תוכנית
"נחשור" בנות
1:50 ע"מ

נחשון
הט"ו

A.R.A
Projects Ltd.

שם הפרויקט: הנגשה פרטנית בי"ס נחשון בנות קדומים

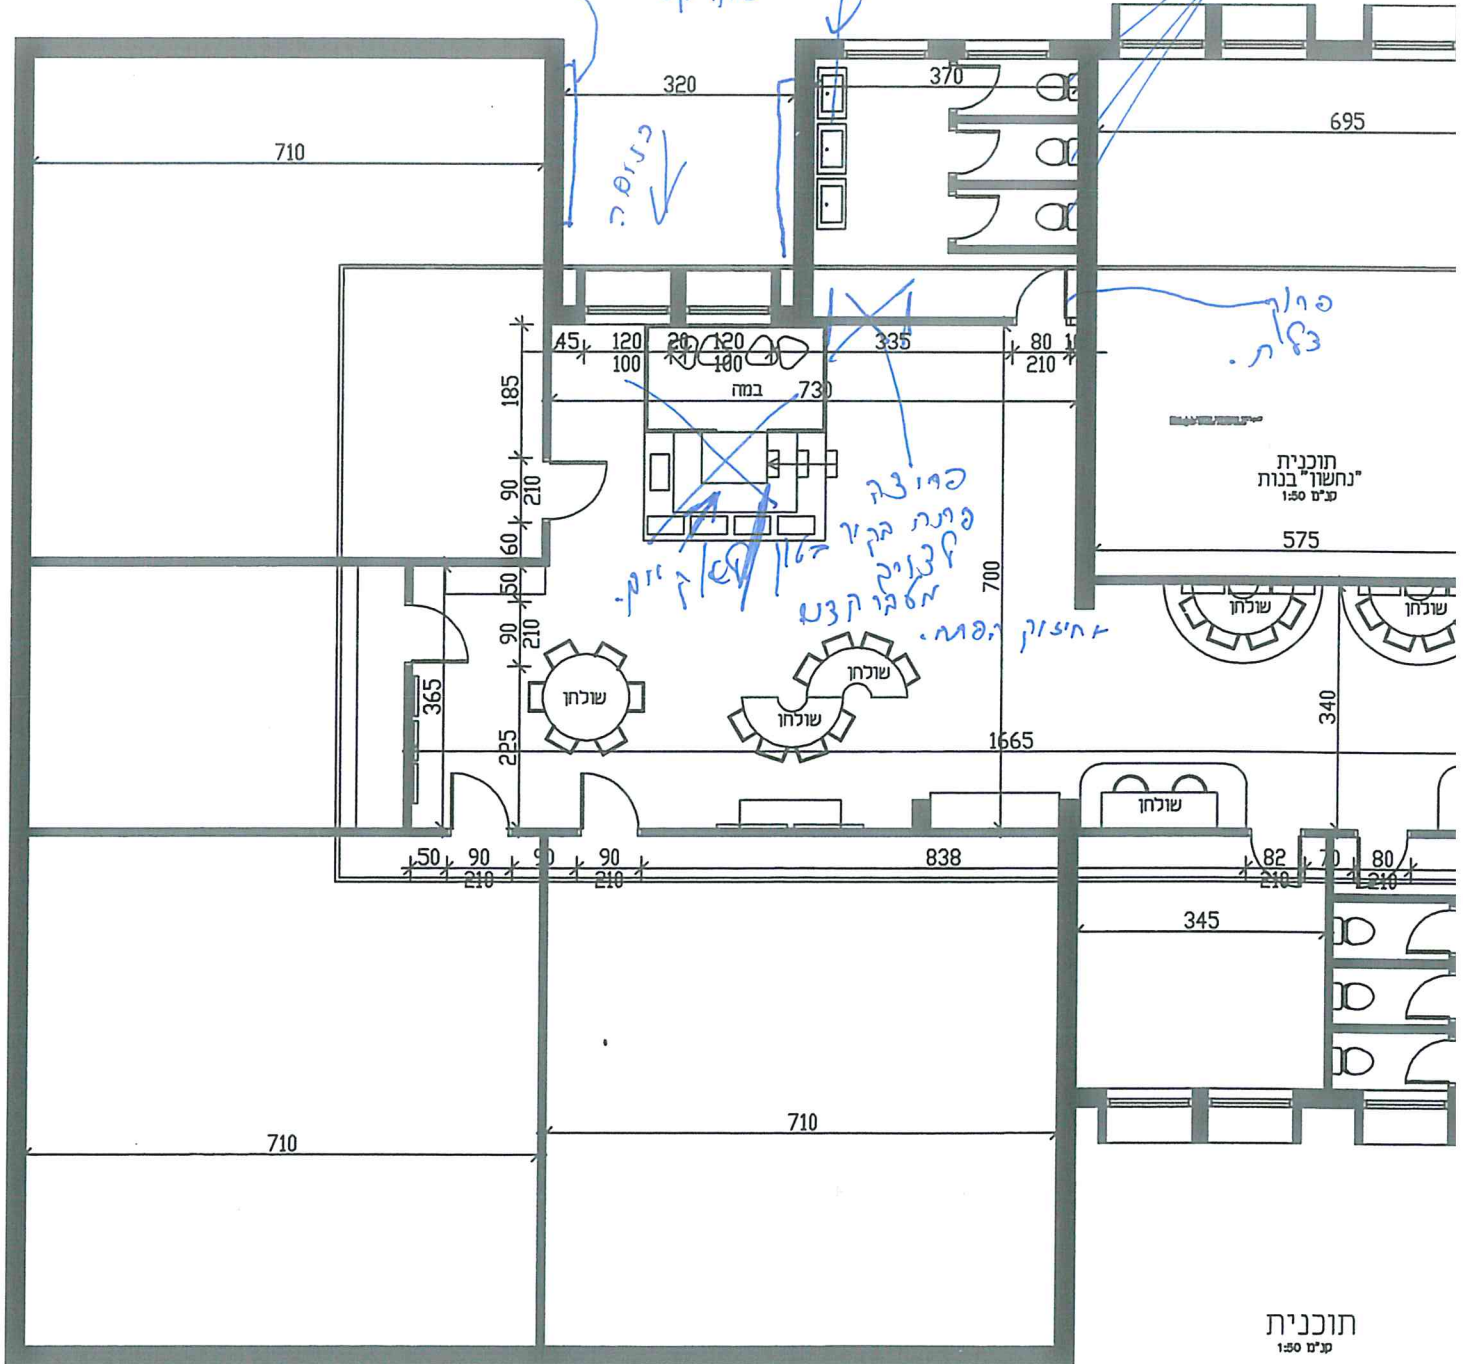
פירוק אולפן
חיצות
אצטרטות

פירוק
צילום

פירוק
פנתה בקו
אצטרטות
אחידות

ת-2

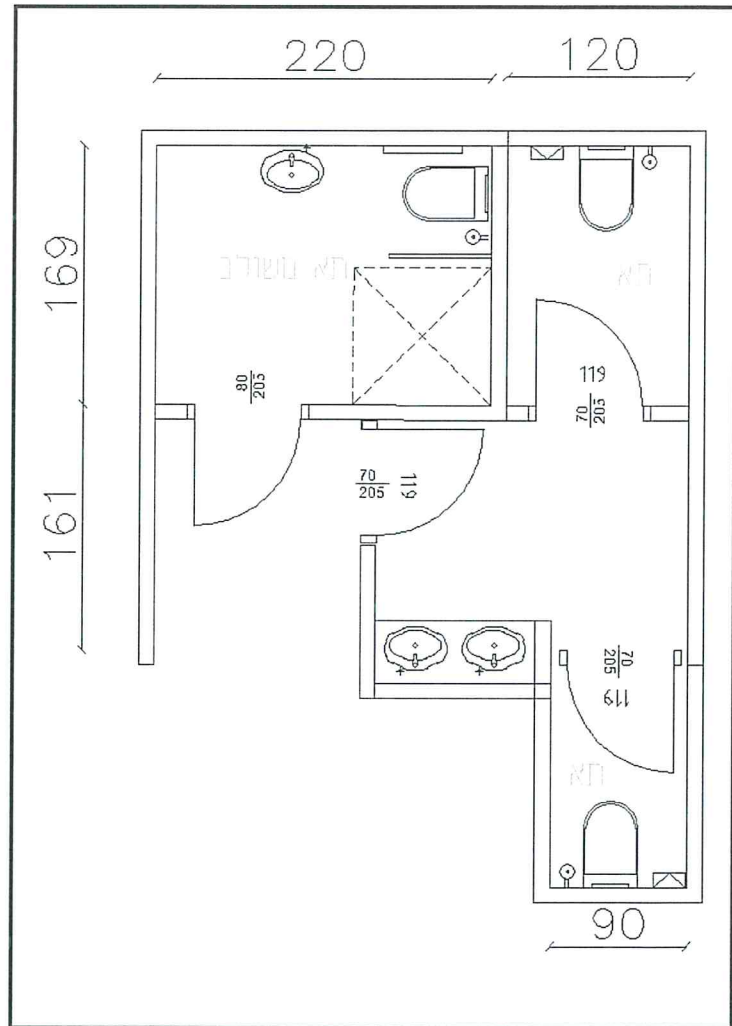
קיים חלל של כ- 330x350 ס"מ ובו 3 תאי שירותים רגילים.
 מומלץ לקחת חלל זה ולשנות את התכנון הפנימי כך שיווצרו 2 תאים רגילים ותא אחד משולב.
 התא המשולב יכלול שירותים נגישים בשילוב מקלחת.
 שירותים נגישים יהיו לפי תקן 1918 חלק 3.1
 מקלחת תשולב בתא אך לא חובה לעמוד בדרישות תקן 1918 חלק 3.2 כיוון שמוסד חינוך אינו חייב בכך.
 מצ"ב סקיצה עקרונית - יש לבצע תכנון על ידי מעצב פנים\אדריכל ולהתייעץ עמי לצורך עמידה בדרישות.

3-ת

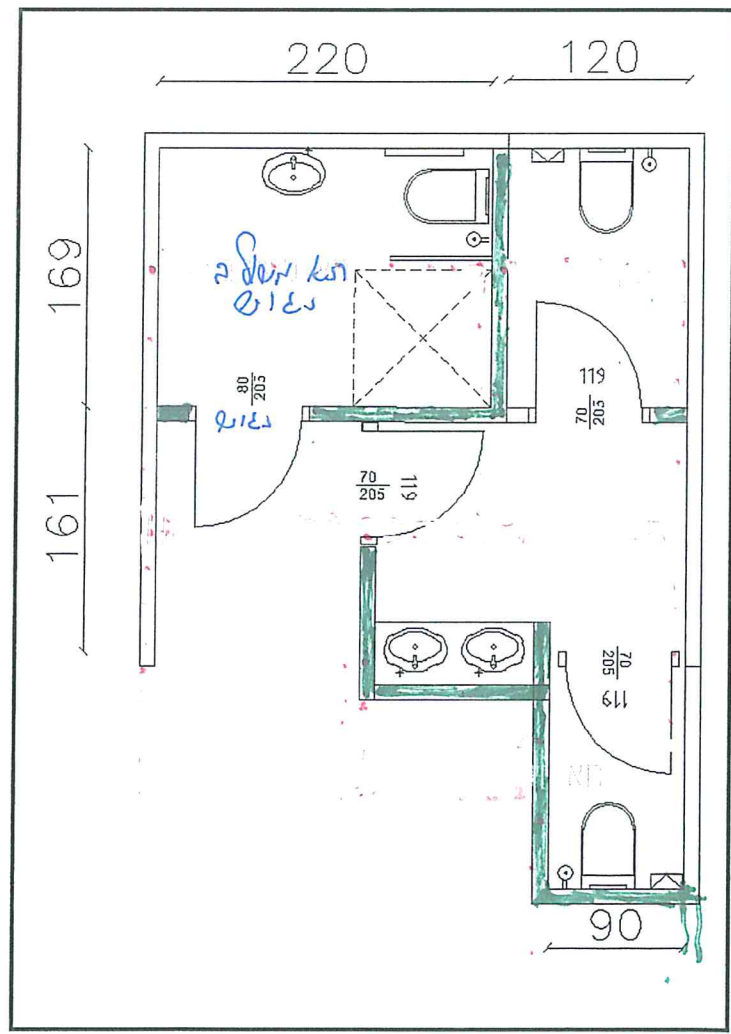
מחיצות חצאיות

קיים חלל של כ- 350x330 ס"מ ובו 3 תאי שירותים רגילים.
מומלץ לקחת חלל זה ולשנות את התכנון הפנימי כך שיווצרו 2 תאים רגילים ותא אחד משולב.
התא המשולב יכלול שירותים נגישים בשילוב מקלחת.
שירותים נגישים יהיו לפי תקן 1918 חלק 3.1
מקלחת תשולב בתא אך לא חובה לעמוד בדרישות תקן 1918 חלק 3.2 כיוון שמוסד חינוך אינו חייב בכך.
מצ"ב סקיצה עקרונית - יש לבצע תכנון על ידי מעצב פנים\אדריכל ולהתייעץ עמי לצורך עמידה בדרישות.

ת-4

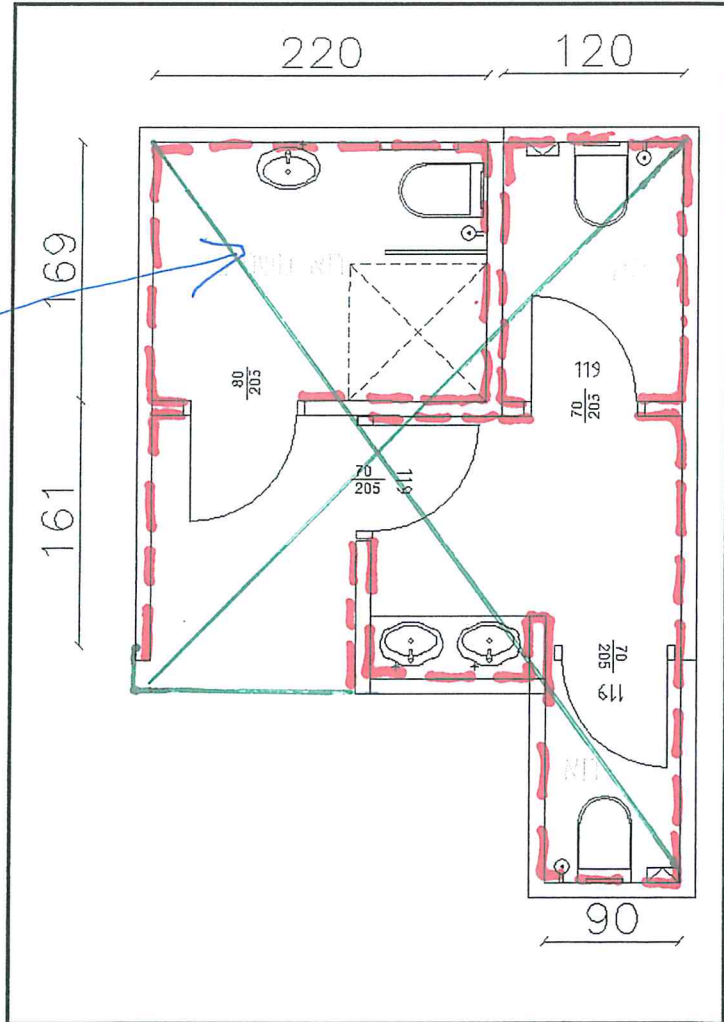
יוצא קומיקה חצא + חיפוי

קיים חלל של כ- 350x330 ס"מ ובו 3 תאי שירותים רגילים.
 מומלץ לקחת חלל זה ולשנות את התכנון הפנימי כך שיווצרו 2 תאים רגילים ותא אחד משולב.
 התא המשולב יכול שירותים נגישים בשילוב מקלחת.
שירותים נגישים יהיו לפי תקן 1918 חלק 3.1
מקלחת תשולב בתא אך לא חובה לעמוד בדרישות תקן 1918 חלק 3.2 כיוון שמוסד חינוך אינו חייב בכך.
מצ"ב סקיצה עקרונית - יש לבצע תכנון על ידי מעצב פנים\אדריכל ולהתייעץ עמי לצורך עמידה בדרישות.

מאמר היוצא יתירם
 מקב תשתות חצא
 וש לבצע יוצא חצא
 נשצ החתקה

מקרא
 יוצא חצא
 חיפוי קומיקה
 הקירות.

ת - 5

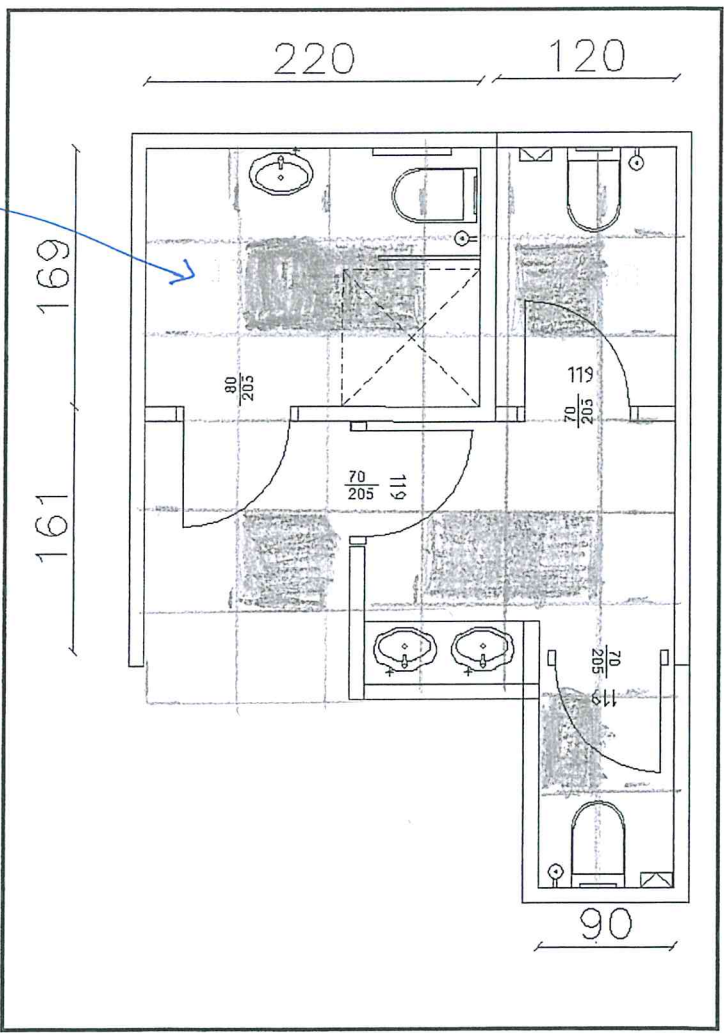
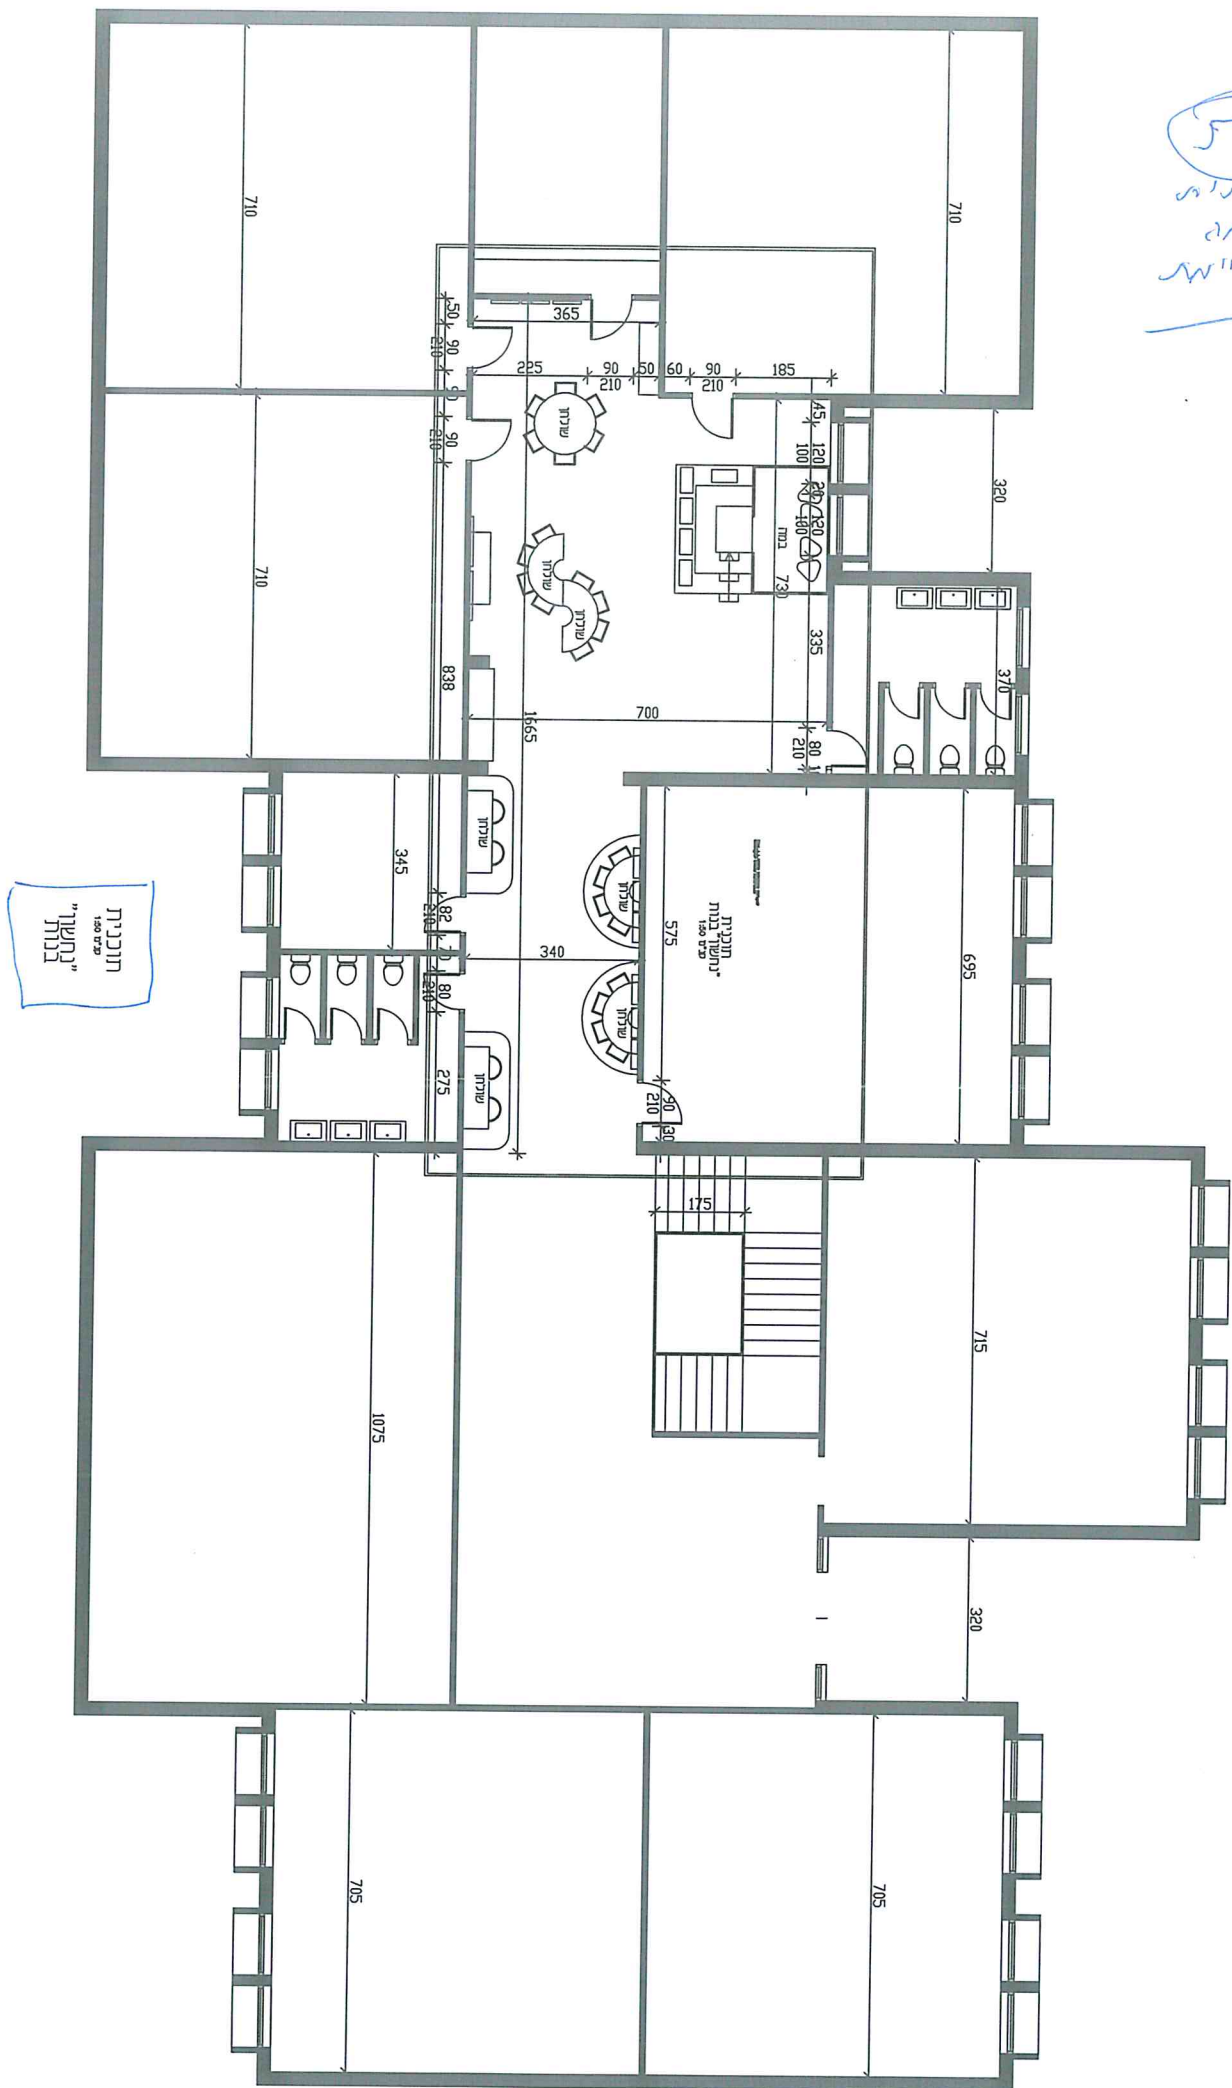
קיים חלל של כ- 350x330 ס"מ ובו 3 תאי שירותים רגילים. מומלץ לקחת חלל זה ולשנות את התכנון הפנימי כך שיווצרו 2 תאים רגילים ותא אחד משולב. התא המשולב יכלול שירותים נגישים בשילוב מקלחת. שירותים נגישים יהיו לפי תקן 1918 חלק 3.1 מקלחת תשולב בתא אך לא חובה לעמוד בדרישות תקן 1918 חלק 3.2 כיוון שמוסד חינוך אינו חייב בכך. מצ"ב סקיצה עקרונית - יש לבצע תכנון על ידי מעצב פנים\אדריכל ולהתייעץ עמי לצורך עמידה בדרישות.

א ל פ ו ת א ל ו ר ה
ש ק ו א י ק מ ת ר ה
ש ש ל 38
ב מ י נ ו ת 60/60
ס י מ
